Asunto	Informe en relación á resposta do promotor ao informe do 20.12.2022 da Dirección Xeral de Patrimonio Natural	Clave	PE-OU-008-21(4)
Proxecto	Parque eólico Serra do Faro Ampliación II		
Espazo natural	Ningún		
Concello	Rodeiro. Dozón (Pontevedra). San Cristovo de Cea e Piñor (Ourense).		
Provincia	Pontevedra e Ourense		
Solicitante	Servizo de Avaliación de Proxectos da Dirección Xeral de Calidade Ambiental, Sostibilidade e Cambio Climático	Ref.	2020/0155
Promotor	Pena da Costa Eólica S.L.	Ref.

I. Antecedentes administrativos.

A situación exposta pode verse no seguinte mapa obtido do documento técnico; das áreas de cor rosada eliminaríase a oriental para quedar só a do oeste con 3 aeroxeradores:

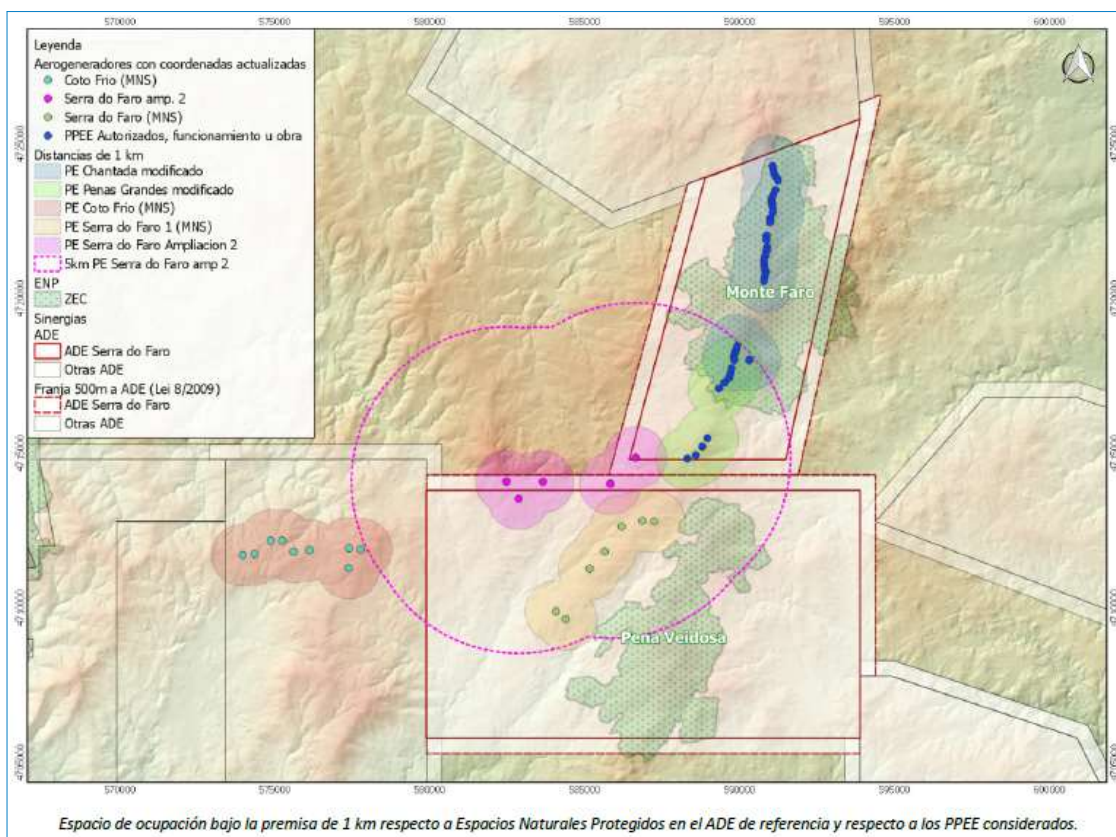
- ❖ *“Eliminación de los aerogeneradores nº 1 y 3 (complementaria a los aerogeneradores previamente condicionados 2, 4 y 5 mediante informe de clave PE/OU/008/21(2).*
- ❖ *Eliminación de todas las infraestructuras asociadas a dichos aerogeneradores: accesos, viales, plataformas, áreas de acopio, zanjas para conductores, etc.*

- ❖ *Se mantienen las características dimensionales y las ubicaciones iniciales para los restantes aerogeneradores del proyecto (nº 6, nº 7 y nº 8); esto es, modelo V136, con un diámetro de rotor 136 y una altura de buje 105 m.*
- ❖ *Se incrementa la potencia unitaria instalada para estos aerogeneradores, pasando de los 4,2 MW a 4,5 MW.*
- ❖ *Desde el punto de vista de afección territorial, de acuerdo con el criterio de la DXPN, la eliminación de los dos aerogeneradores de la Alternativa Este (aerogeneradores nº 1 y 3) permite alejar a 4,5 km de los límites de Red Natura 2000 las infraestructuras generadoras.”*

Neste punto o promotor fai unha proposta que modifica o proxecto no número de aeroxeradores, no tamaño destes e nas infraestruturas e instalacións asociadas, diminuíndose. Nesta proposta o número de aeroxeradores pasaría de 5 a 3, manténdose as posicións dos que quedan (máquinas 6, 7 e 8).

É necesario sinalar que o proxecto inicial contaba con 8 aeroxeradores. Destes informouse que debían eliminarse 3 por conflitos con avifauna (os números 2, 4 e 5), quedando 5 que finalmente foron informados de forma desfavorable por efectos sinérgicos con outros parques eólicos.

En consecuencia, coa proposta presentada agora o parque eólico pasaría de 8 máquinas a 3. Aínda que estes tres aerogeradores seguen estando dentro dunha área prioritaria para avifauna ameazada e/o zona de protección da avifauna contra liñas eléctricas de alta tensión, é certo que son os máis afastados da Rede Natura 2000 e da reserva da biosfera e xa se eliminaron os máis prexudiciais para a avifauna.

A principal consecuencia da eliminación das outras 5 máquinas é que se libera o corredor existente entre dúas ADE, evitando dar continuidade ás aliñacións dos parques eólicos Penas Grandes e Serra do Faro Fase 1ª. Respecto ás tres máquinas restantes que se propoñen manter, forman un pequeno núcleo relativamente afastado dos outros parques eólicos, polo que o efecto barreira vese reducido de forma clara.

Estes feitos revelan un nivel de permeabilidade que propician que poida asumirse que o efecto barreira sexa asumible dada a distribución e localización da nova configuración que se acaba de describir, isto sempre e cando se manteñan as demais variables.

Por tanto se considera que a igualdade dos demais parámetros (parques do entorno) o parque modificado é posible en atención a permeabilidade que o entorno inmediato mantén de cara os efectos sobre as sinerxias sobre aves e quirópteros e a mitigación a través do plan de custodia.

Á vista dos antecedentes e da análise e valoración realizada sobre os posibles efectos acumulativos e/ou sinérxicos do parque eólico Serra do Faro Ampliación II, infórmase que **o presente proxecto, tras as modificacións, non provoca efectos sinérxicos incompatibles no ámbito das nosas competencias, sempre que se cumplan as seguintes condicións:**

- O proxecto desenvolverase só coas tres máquinas propostas.
- O proxecto cumprirá co resto de medidas requiridas no informe de 25/10/2022.
